NOVA : 07/PFD/1944970

FOREST. Chaussée de Bruxelles, 34-150

PERMIS D'URBANISME : Réaménager les espaces publics du cœur de

Avis de la CRMS

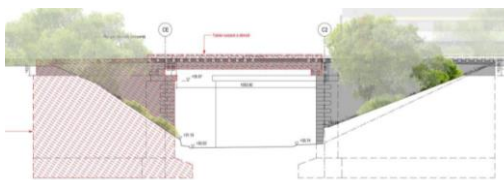
Le projet général se poursuit selon les logiques précédentes, auxquelles la CRMS avait souscrit, en adhésion avec les objectifs du projet. Mais, elle déplore que ses recommandations formulées lors de sa séance du 14/07/2021 pour les interventions devant l'hôtel communal classé, qui vient pourtant de faire l'objet d'une très belle restauration, n'aient pas été suivies (à l'exception du déplacement des arceaux vélos) : recommandation d'utiliser un matériau noble (pierre bleue) pour les bordures, désaccord sur le placement d'une (désormais double) aubette standard de la STIB juste devant l'immeuble classé ... Comme déjà formulé, elle rappelle que « *Le cadre patrimonial d'exception à cet endroit mérite une réponse d'exception* » et renvoie au détail de son avis¹. Parmi les nouvelles modifications, le changement de revêtement de la voirie juste au droit du monument classé risque de constituer une rupture visuelle et une perte de lisibilité dans un paysage patrimonial remarquable. Il convient de veiller à la continuité du revêtement à cet endroit.
